GD.ROZ.2810.71.2021.ZP.AM

**WYJAŚNIENIA NR 1 i ZMIANA NR 1
TREŚCI SPECYFIKACJI WARUNKÓW ZAMÓWIENIA (SWZ) I OGŁOSZENIA O
ZAMÓWIENIU**

Dotyczy: postępowania prowadzonego w trybie podstawowym pn. „**Remont jednostek pływających w podziale na części**”.

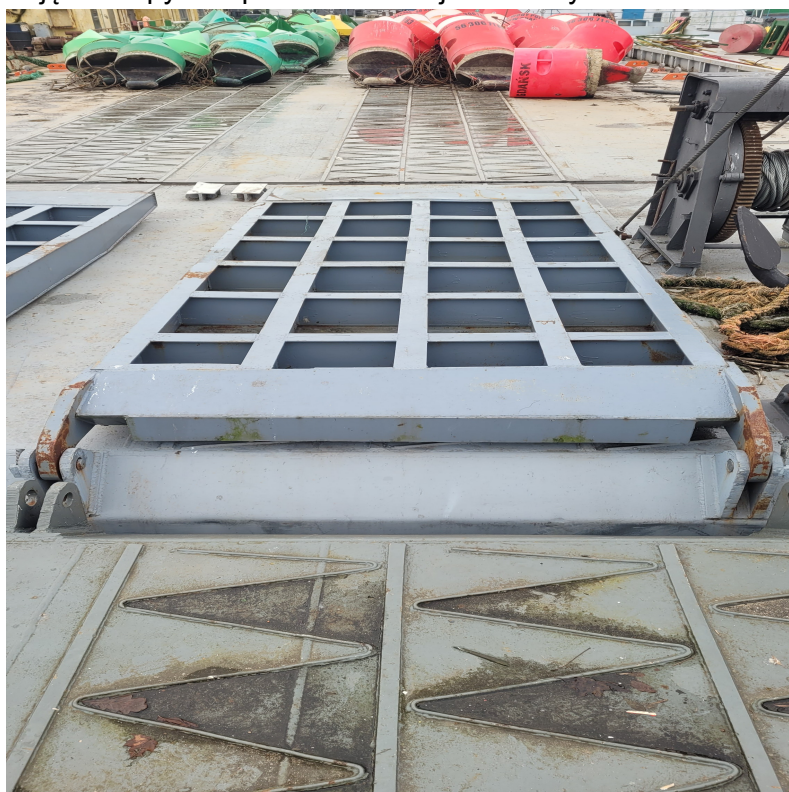
a) Pkt. 2.1 - tiret 9 dla zadania nr 7, tiret 14 dla zadania nr 6, tiret 8 i 14 dla zadania nr 5 Zamawiający wskazuje na wykonanie kłapy najazdowej. Z uwagi na brak dostępnej dokumentacji przez wykonawcę, proszę o wskazanie zarysu projektu/szkicu dla kłapy najazdowej lub wytypowanie ilości materiałowego.

Wymiary kłap: długość 3,60m, szerokość 1,50m, wysokość 0,20m z blachy o grubości 8mm z krat wewnętrznych - 4 sztuki na 7 sztuk. Krata wewnętrzna o szerokości 0,35m i długości 0,51m. zawiasy z blachy o grubości 35mm. Wzmocnienie na końcu kłapy 50cm. Ogólny zarys barki w załączniku nr 1 do niniejszych wyjaśnień.
